## **Kunstenpand HvZ, Rotterdam**

### Externe toetsing constructie

Opgesteld door:  
Projectleider:  
Datum: 12 juli 2017  
Versie: A  
Ref.: R316-148-R01A

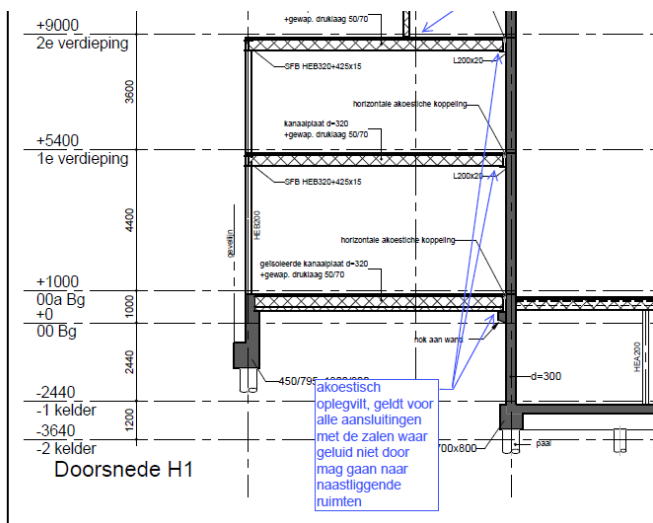
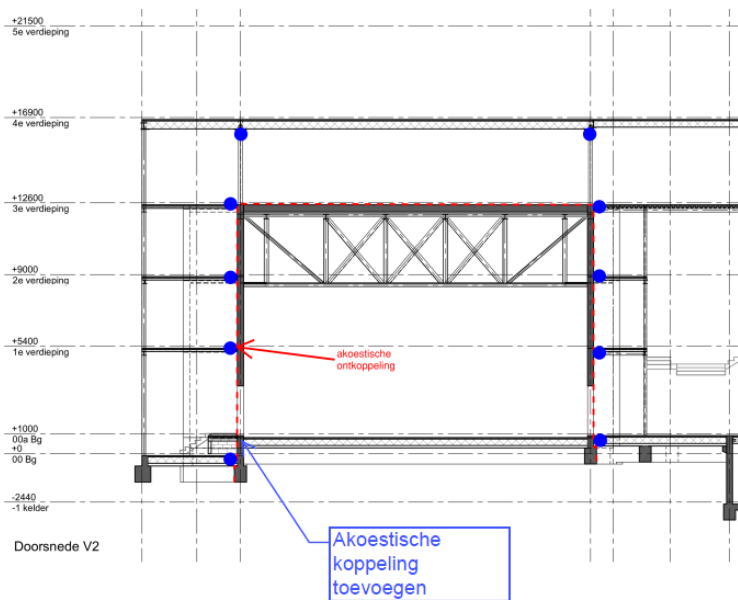
De vloeren rondom de zalen worden akoestisch 'ontkoppeld' middels een akoestische verbinding om te voorkomen dat het geluid van de ene zaal niet naar de andere zaal of ander gebied overgaat. In de details en op de tekeningen is dit aangegeven. De akoestische koppeling ziet eruit als een zelf bedacht/ontwikkeld systeem. Dit raden wij af. De akoestische koppeling is een zeer belangrijk onderdeel in het project en is bepalend voor het gebruik van het gebouw. Ons advies is om een akoestisch adviseur een advies op maat te laten maken voor dit gebouw en een hierin gespecialiseerd bedrijf de koppelingen te laten leveren (bijvoorbeeld Mavotrans (CDM-Isofix of Vilton) en aan te laten brengen.

Dit moet in nauwe samenwerking met ingenieursbureau Zonneveld worden gedaan. De koppelingen moeten de stabiliteitskrachten (trek-, druk-, en schuifkrachten) overbrengen van de vloeren naar de wanden en er voor zorgen dat het geluid (de trillingen) niet hoorbaar of voelbaar zijn in de andere ruimten. De akoestische koppelingen moeten door een deskundig bedrijf met aantoonbare positieve ervaring met theaters worden gecontroleerd in het werk. Hierbij moet een constructeur en een akoestisch adviseur worden betrokken. De controle vastleggen middels foto's, datum en verslag.

De begane grondvloer is niet akoestisch gekoppeld/ontkoppeld maar star gekoppeld aan de kelder onder de grote zaal wat betekent dat het geluid zich via de begane grondvloer kan voortplanten. **Ons advies is om alle aansluitende onderdelen aan de zalen akoestisch te ontkoppelen.** Zie onderstaande doorsneden met de toe te voegen akoestische koppeling.

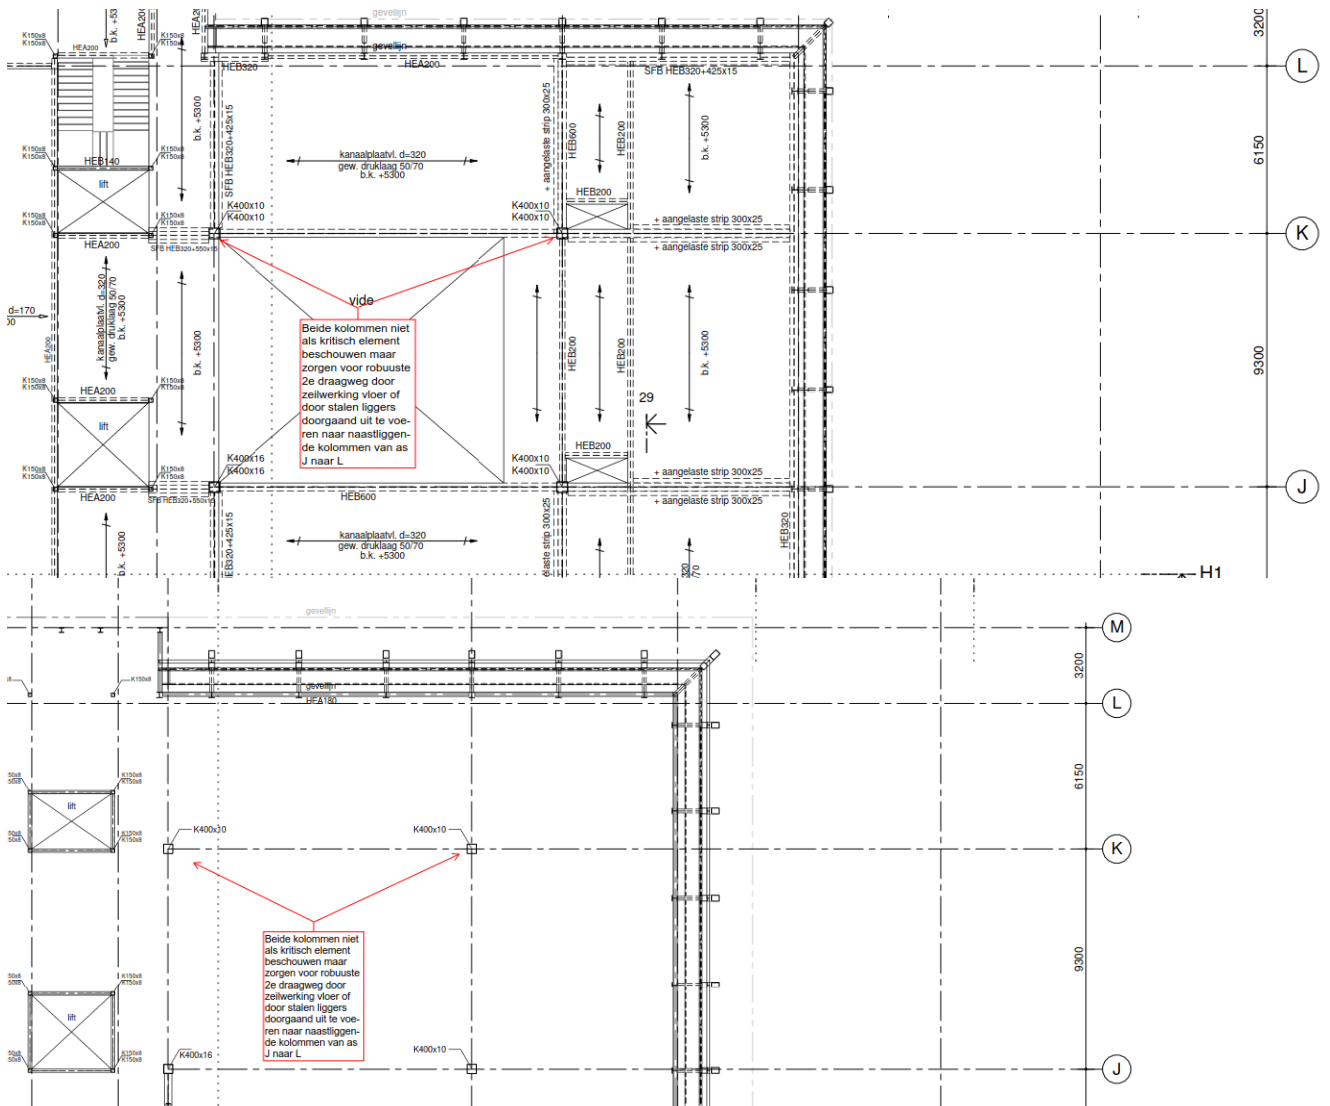
Bij het laten vervallen van de kolommen op as K treedt een groter moment op in 'het zeil' van het dakvlak. Dit moment ligt in orde grootte van  $1/6FL$ . Dit betekent dat er 1,5 keer meer wapening in het veld en boven het steunpunt nodig is. 2<sup>e</sup> draagweg vakwerken:

Voor de stalen vakwerkwerkliggers zijn berekeningen gemaakt waarbij steeds een diagonaal uit het vakwerk wordt genomen. Het gevolg is dat het vakwerk lokaal als vierdeelligger gaat werken waarbij buigende momenten in de verbindingen ontstaan en bij de opleggingen. Dit principe is constructief goed en zorgt voor een robuuste en veilige constructie. Het principe moet verder worden uitgewerkt in het TO en in de UO fase. Zonneveld Ingenieurs geeft dit zelf ook al aan in haar rapport. Dit betekent dat alle verbindingen in het vakwerk moeten worden berekend op buiging en in de detailberekeningen verder moet worden uitgewerkt door de staalleverancier. Wij gaan ervan uit dat Zonneveld dit bewaakt gedurende de vervolffasen.

Op pagina 51 is een vakwerk berekend waarbij de diagonaal naast de oplegging wordt uitgenomen. Hierbij ontstaan buigende momenten in de boven- en onderregel die door de aansluitende betonwand moet worden opgenomen. Dit belastinggeval/situatie is door Zonneveld berekend. Dit principe moet door Zonneveld in de TO fase verder worden uitgewerkt en op tekening worden gezet.

Op tekeningen duidelijk aangeven dat alle regels van de vakwerken doorgaande liggers zijn en dat de diagonalen en verticalen buigstijf verbonden moeten worden met de boven- en onderregel om de 2<sup>e</sup> draagweg te kunnen borgen.

Dit geldt ook voor de vloerliggers. Deze moeten doorgaand worden uitgevoerd om de 2<sup>e</sup> draagweg te kunnen borgen, dus geen gerberliggers of andere scharnierende verbindingen in de liggers maken.

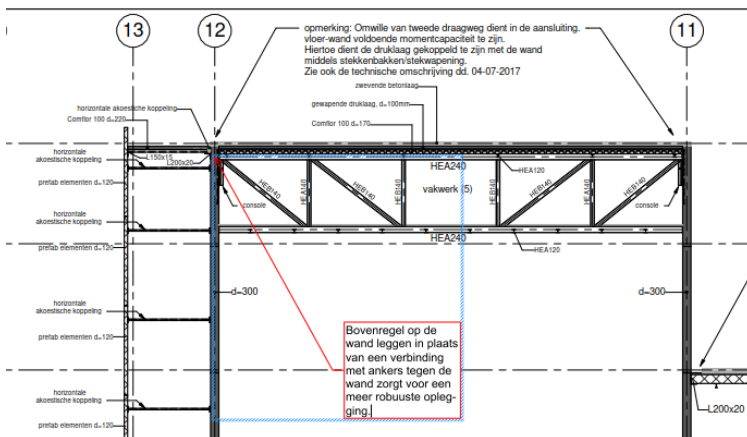
Er staat een zware prefab beton gevel op een kanaalplaat. Hoe wordt hier de 2<sup>e</sup> draagweg in het ontwerp gerealiseerd?

Ons advies is om de bovenregels van de vakwerken op te leggen op de betonwand in plaats van op een stalen console die aan de wand wordt gemaakt middels Demuankeers. Als hier geluidsproblemen ontstaan doordat er een sparing in de wand wordt gemaakt kan deze aan de buitenzijde (buiten de zaal) van de wand worden voorzien van een 'betonbakje' met dezelfde dikte als de wand. De oplegging van het vakwerk wordt hierdoor eenvoudiger uitvoerbaar. De eerste draagweg is hierdoor meer robuust wat de constructieve veiligheid vergroot.
